Privater Gestaltungsplan Spitalstrasse, Rüti

PackSys Global AG

Bericht zu den Einwendungen

Dübendorf, 1. Oktober 2018 / rt.1002 / Kol / AS

Abbildung 1 ÖV-Güteklasse (Fahrplanjahr 2017/2018), GIS Kanton Zürich, 11.09.2018

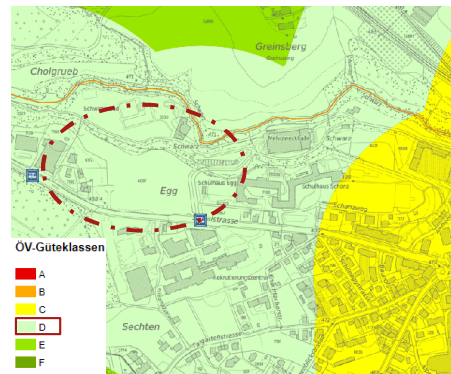
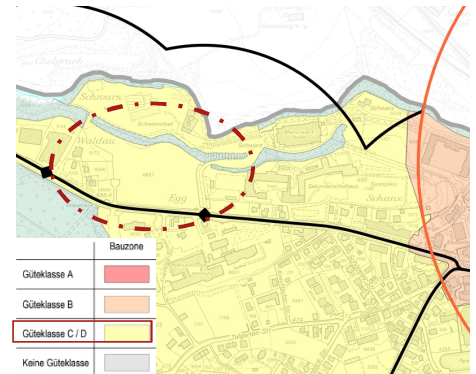
Für die Berechnung des maximalen Parkplatz-Bedarfs für das Gebiet Spitalstrasse wurde eine ÖV-Erschliessung C angenommen. Aufgrund der Grenzlage von der ÖV Kategorie B in die Kategorie C (vgl. Wegleitung Parkierung Obersee), der direkten Lage der Bushaltestelle vor dem Haupteingang sowie der idealen Rahmenbedingungen für den Fuss- und Veloverkehr ist aus Sicht Agglo Obersee die Parkplatzanzahl mit dem Reduktionsfaktor der Kategorie B zu berechnen und dies entsprechend im Gestaltungsplan festzusetzen.

Gemäss dem Plan "Reduktionsgebiete Autoabstellplätze" der Gemeinde Rüti liegt das Gebiet Waldau in der ÖV-Güteklasse C/D. Gemäss den auf dem Fahrplanjahr 2017/18 basierenden kantonalen ÖV-Güteklassen im GIS-Browser liegt das Gebiet Waldau jedoch lediglich in der Güteklasse D. Aufgrund der vorhandenen ÖV-Erschliessungsgüte (nur eine Buslinie) lässt sich somit die Anwendung eine ÖV-Güteklasse B nicht rechtfertigen. Die Berechnung erfolgt deshalb grundsätzlich weiterhin gemäss Art. 55 BZO und den Reduktionsfaktoren der Güteklasse C/D, wobei die maximale Anzahl zusätzlich eingeschränkt wird.

Für die 1. Bauetappe gemäss Richtprojekt wird die zulässige Anzahl auf 89 Parkplätze für Beschäftigte und 10 Parkplätze für Besucher/Kunden beschränkt (total 99 Parkplätze). Das Total von 99 Parkplätzen entspricht dem Total an Parkplätzen, welche nach der kantonalen Wegleitung zur Ermittlung des Parkplatzbedarfs 1997 für die ÖV-Güteklasse C berechnet, zulässig wären.

Der Antrag wird nicht berücksichtigt.
